- ALLEGATO 3 -
ELABORATI GRAFICI

DIFFORMITA' RISCONTRATE

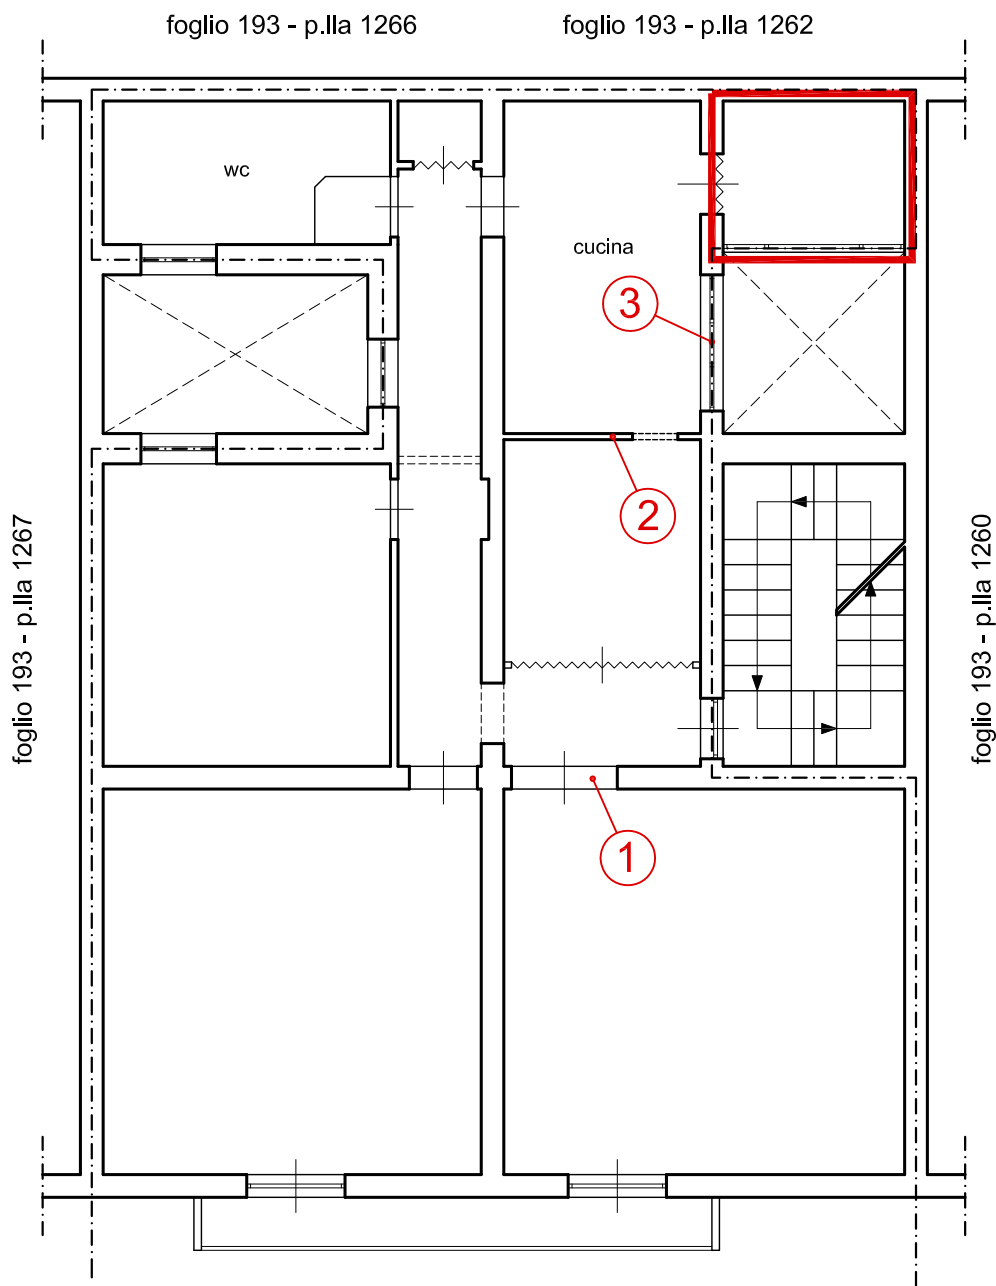
- 1 — assenza divisorio bagno come indicato negli elaborati urbanistici e catastali
- 2 — assenza divisorio vano come indicato negli elaborati urbanistici e catastali
- 3 — porzione di chiostroina/pozzo luce coperta per ampliamento u.i.u. soprastante in difformità agli elaborati urbanistici, catastalmente il vano coperto è configurato come ripostiglio, ma non risulta realizzato il relativo divisorio

vano abusivo ricavato dalla parziale copertura della chiostrina/pozzo luce. Catastalmente censito per ampliamento

vano porta su muratura portante traslato rispetto agli elaborati urbanistici e catastali

assenza di muro portante come negli elaborati tecnici urbanistici, di fatto costituito da semplice divisorio. Catastalmente non risulta invece alcuna divisione verticale

vano finestra su muratura portante avente maggiore ampiezza rispetto agli elaborati urbanistici e catastali
